**CONCEPTO TÉCNICO No CT - 4858**  
**Revisión de Estudio Particular de Respuesta Local**  
**de Amplificación de Ondas Sísmicas**  
**Artículo 7 - Decreto 193 de 2006**

**PROYECTO:** **COQUIMBO**

**FECHA DE EMISION:** Junio 26 de 2007

Figura 1. Localización del proyecto Coquimbo

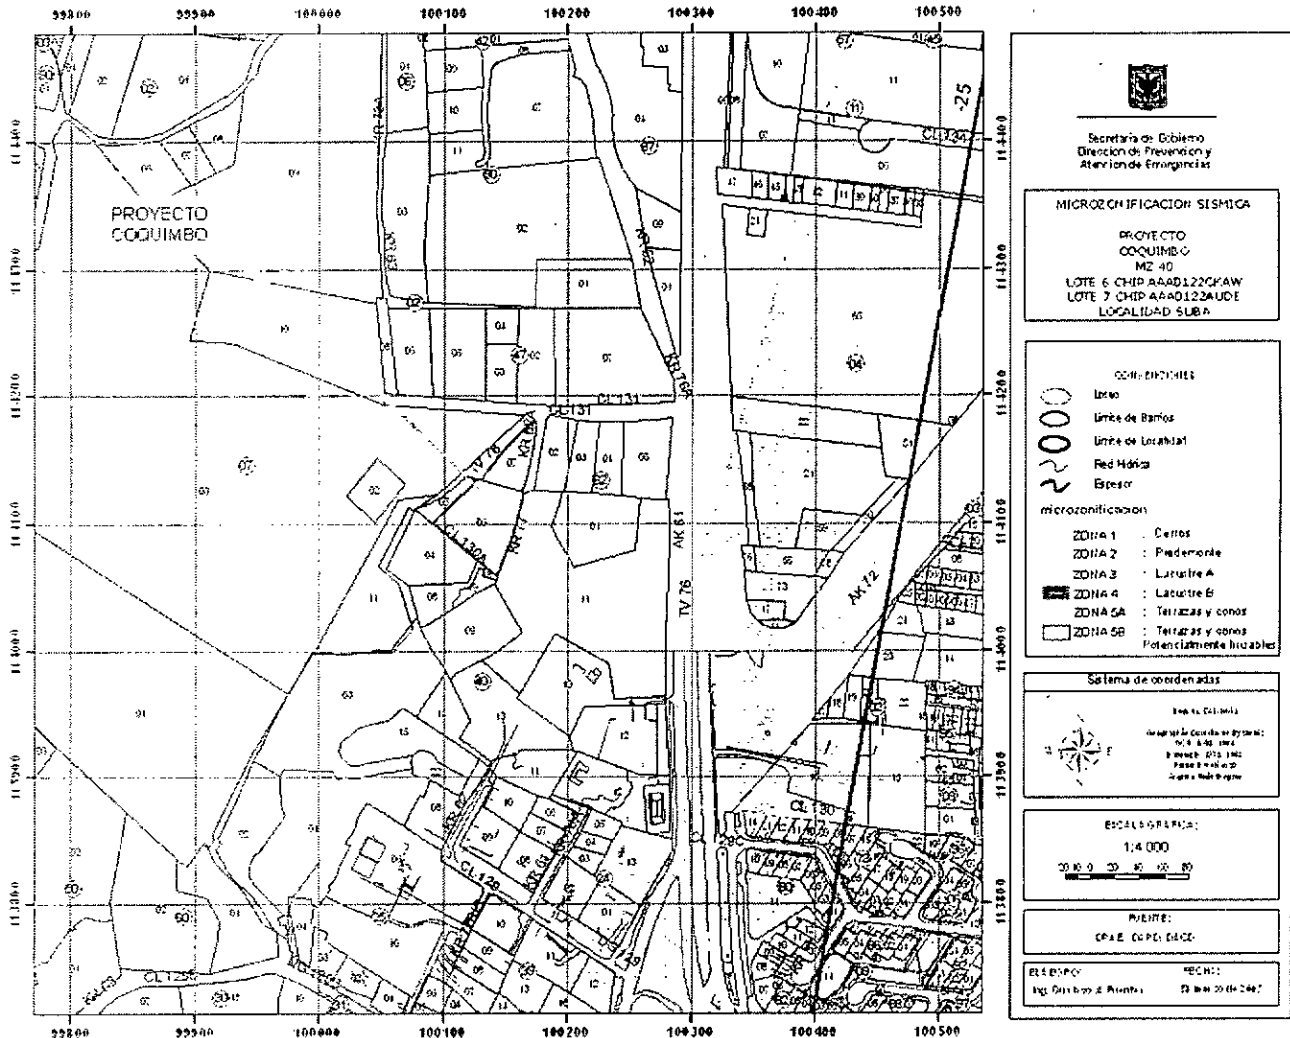
En el numeral 3.2 se indica que el sitio del proyecto se localiza en los Cerros de Suba, en la zona 1 de la Microzonificación Sísmica de Bogotá. Sin embargo, es necesario que el consultor precise la localización exacta del lote del proyecto en la Figura 1 del presente concepto, dado que hace referencia en el informe que el lote está ubicado en la Calle 132 con Carrera 59 y en la carta remisoría se indica que se localiza en la Calle

131 No 61A – 63, encontrándose ambas direcciones en la zona 2 que difiere de la zona indicada en el informe.

El estudio CUMPLE PARCIALMENTE con este requerimiento.

En el oficio aclaratorio ER6756 de Junio 5 de 2007 el consultor aclara que el lote se encuentra en la zona 2 de la microzonificación, pero dadas las condiciones geotécnicas del sitio y de acuerdo con el numeral 7 del artículo 4, el sitio del proyecto se considera como zona 1.

El estudio CUMPLE con este requerimiento.

**Figura 2. Espectro de diseño del proyecto Coquimbo**

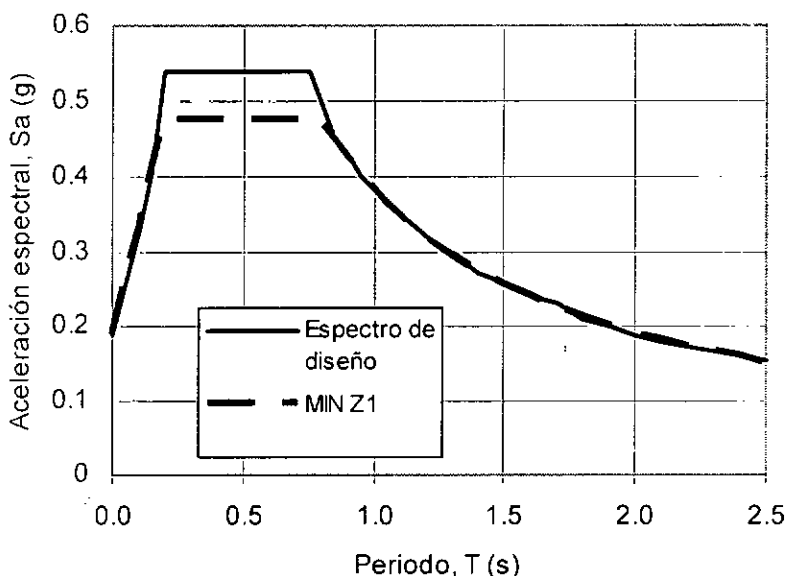
En el numeral 3.4, y en la Figura 3.15, el consultor presenta los espectros de diseño recomendados. El espectro establecido se desarrolla de la siguiente manera: hasta 0.20s se ajusta al mínimo de la Zona 1, entre 0.20s y 0.75s la aceleración espectral corresponde al promedio del mínimo de la Zona 1 y de Zona 1, para mayores valores de periodo se ajusta nuevamente al mínimo de Zona 1.

El estudio CUMPLE con este requerimiento.
